Van: [redacted]
Verstuurd: [redacted], 19 Jun 2025 12:22:45 +0200
Aan: [redacted]
Cc: vastgoed
Onderwerp: Aanpassen tekening [redacted]
Urgentie: Hoog

Nederland
Brabantse DeltaProject Locatie (ging)
Situatietekening ruil 814213

Zaak 814213

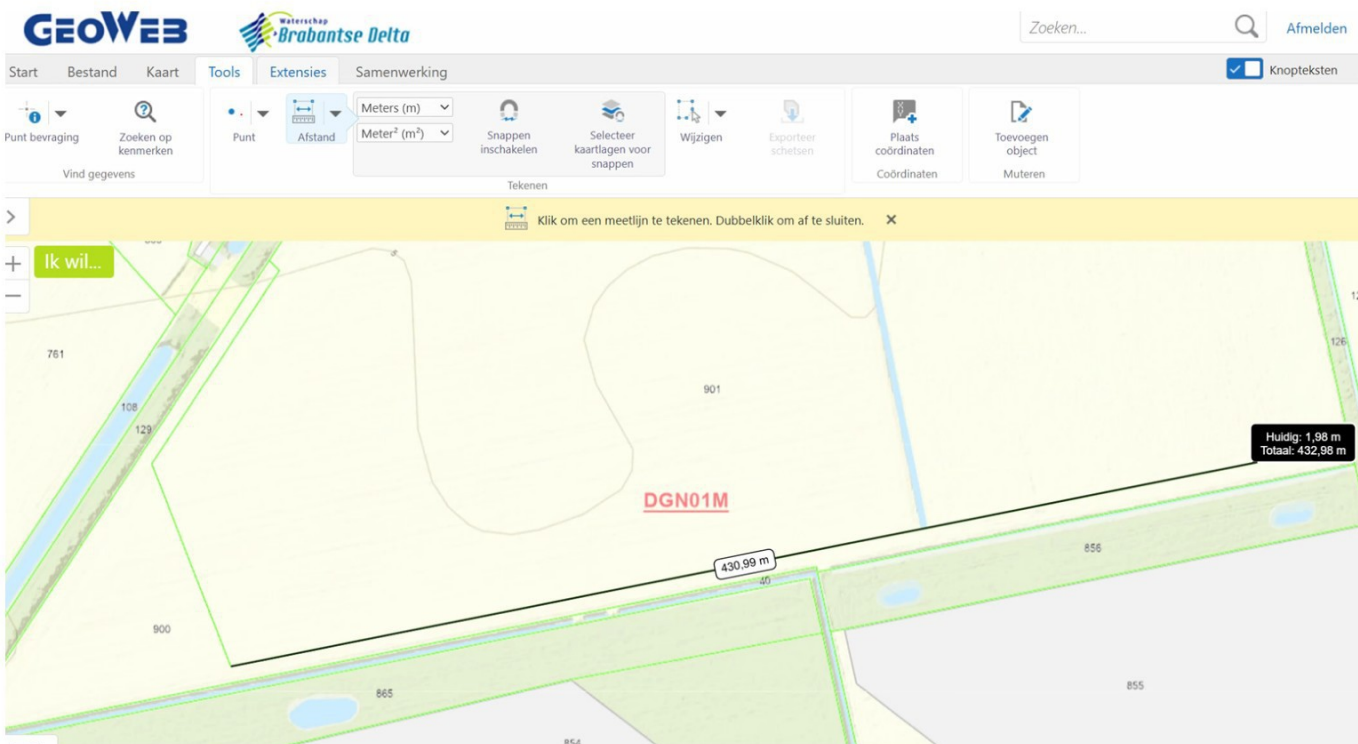
De groene lijn onder de stapsteen dient verwijderd te worden, waardoor de 450 m² wijzigt naar 430 m². Bij de Spie mag deze oppervlakte toegevoegd worden waardoor de 203 m² wijzigt naar 223 m². De stapsteen (gele arcering) iets naar beneden schuiven, zodat deze tegen de kadastrale grens komt te liggen.

Graag ook de kadastrale grenzen met perceelcodes toevoegen op de tekening.

De lijn van de 450m² ligt tot aan de stapsteen (de stapsteen is 40x40m). In Geoweb kom ik uit op lijn van 430m bij 1m. Dit zou betekenen dat de spie dan iets groter zou moeten worden +20m² = 223m². Een andere mogelijkheid is zoals [J] het soort van heeft ingetekend. We halen dan een strookje van bijv. 0,5m x 40m = 20m² net onder de stapsteen weg waardoor de hele stapsteen van 1600m² naar beneden schuift. [J] krijgt dan het strookje aan de bovenkant van de stapsteen terug in grond (20m²). Dit om uit te komen op het aantal m² zoals besproken.
